Projet de remplacement de la télécabine du Linga par un télésiège débrayable 6 places Commune de Châtel (74390)

Mémoire en réponse à l'avis n°2023-ARA-AP-1625 de
l'autorité environnementale

Janvier 2024

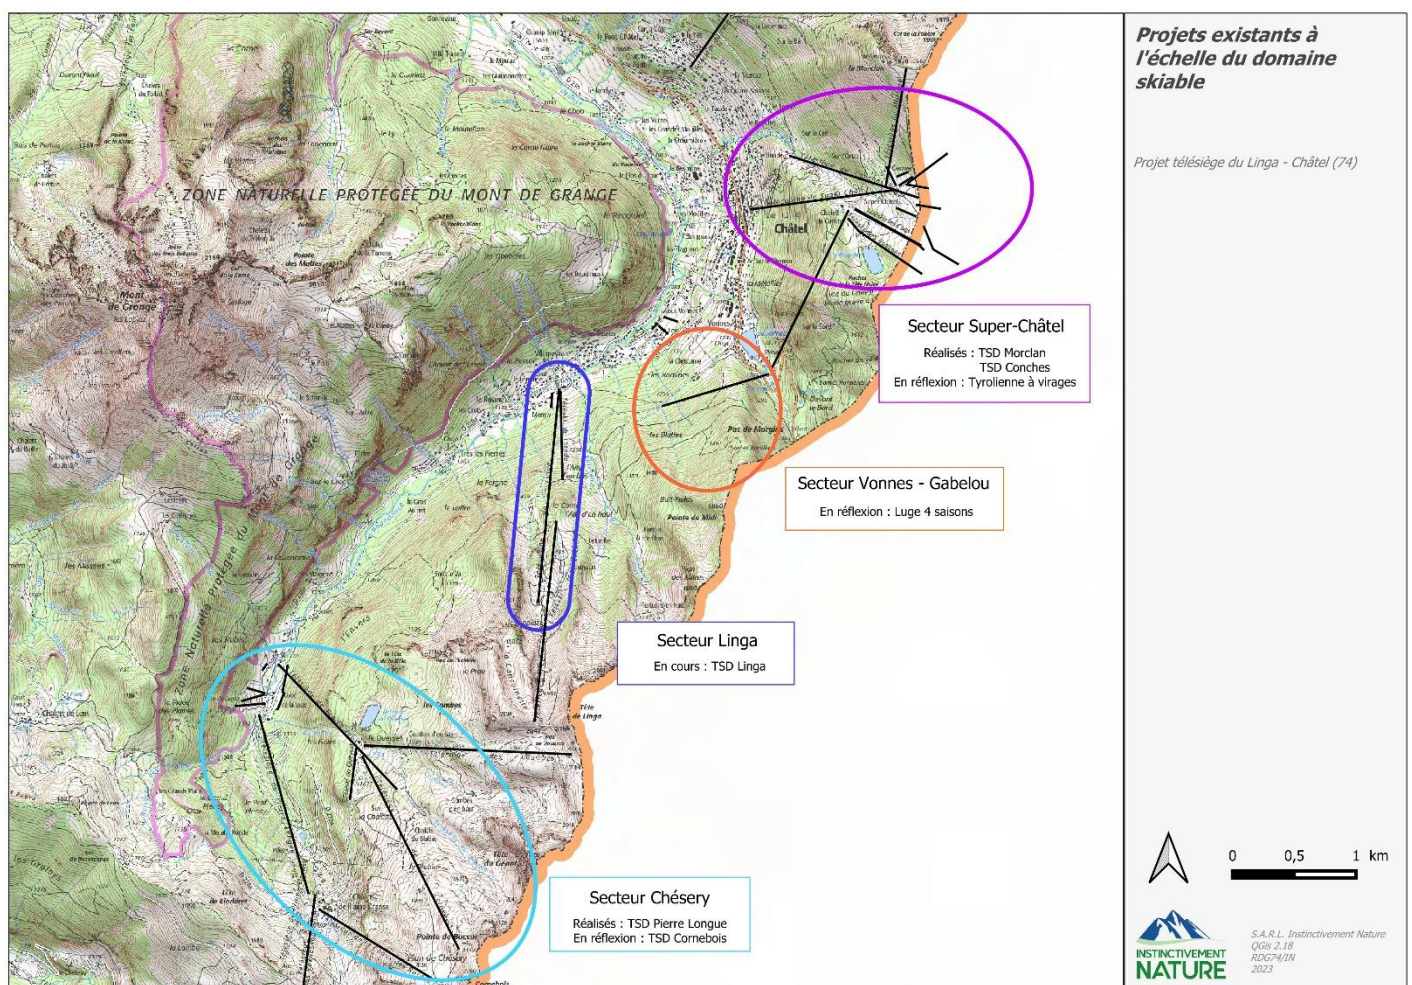
L'Autorité environnementale recommande d'analyser les liens fonctionnels entre les opérations en cours ou programmées au sein du domaine skiable de Châtel et de confirmer ou de faire évoluer le périmètre du projet d'ensemble.

Toutefois, le projet du Linga est indépendant des autres projets, aussi bien d'un point de vue localisation que réalisation ou encore exploitation. Il n'y a en effet pas d'autres projets en réflexion à court ou moyen terme sur ce secteur. Une évaluation environnementale globalisée avec les autres projets de la station ne semble pas adaptée, puisqu'il ne s'agit pas d'un remembrement du domaine skiable à une échelle localisée. La carte suivante illustre les projets précédents ou en cours sur le domaine skiable.

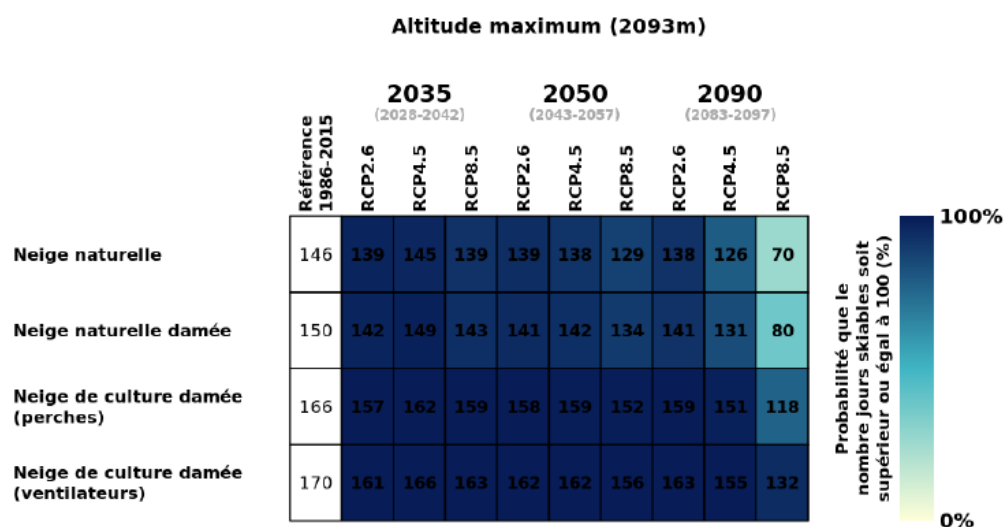
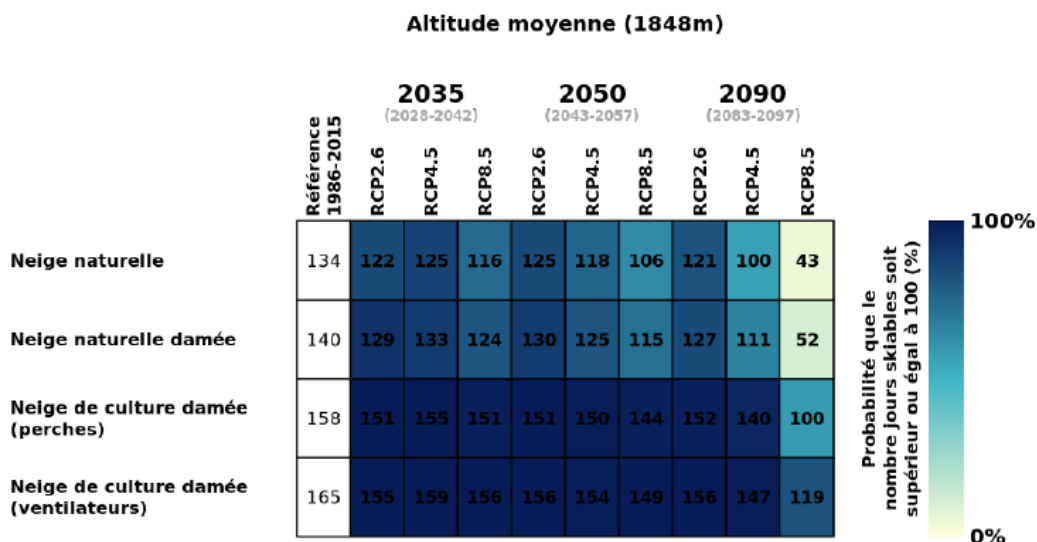
L'Autorité environnementale recommande d'évaluer les impacts des travaux de drainage sur les zones humides, et l'impact des rotations d'hélicoptères sur les grands rapaces, et de réévaluer l'impact sur l'Azuré du Serpolet et son habitat de reproduction.

L'Azuré du Serpolet est indiqué dans la bibliographie mais non observés lors des prospections. Les habitats de ponte de l'espèce sont pourtant bien présents au sein de la zone d'étude, notamment au niveau des fourrés de saules bas. L'impact du chantier prévoit la destruction de 540 m² de son habitat de reproduction. L'impact brut initialement qualifié de faible a été réévalué, et un impact brut modéré est ainsi attribué au regard des dégradations qui seront apportées à son habitat en phase de chantier.

Une mesure de réduction est proposée dans l'étude d'impact MR6 « stockage des matières excavées sur la pâture mésophile au niveau du pylône 12 » qui permet d'éviter le dépôt de matières excavées au niveau de l'habitat favorable à la reproduction de l'Azuré du Serpolet
